Ofício nº 228/2023-CIV/SEINFRA

Assunto: **redutor de velocidade**

ESTUDO TÉCNICO PRELIMINAR PARA IMPLANTAÇÃO DE ONDULAÇÃO TRANSVERSAL – Nº 046 / 2023

Nº solicitação: Indicação 1133/2023.

ANEXO 1: Croqui do local

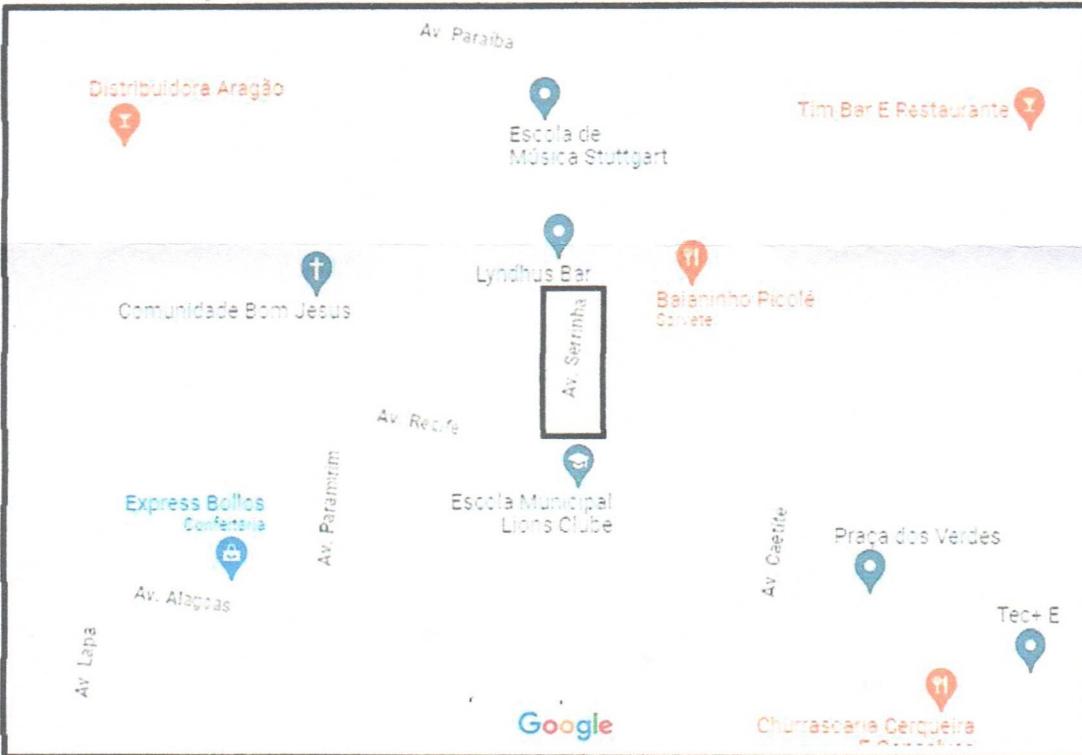
Sob o aspecto da infraestrutura viária- Conforme CONTRAN Resolução N° 973 de 2022, Art. 5º, Inciso V – “ausência de guia de calçada (meio-fio) rebaixada, destinada a entrada ou saída de veículos;”, tal parecer é classificado como NÃO VIÁVEL.
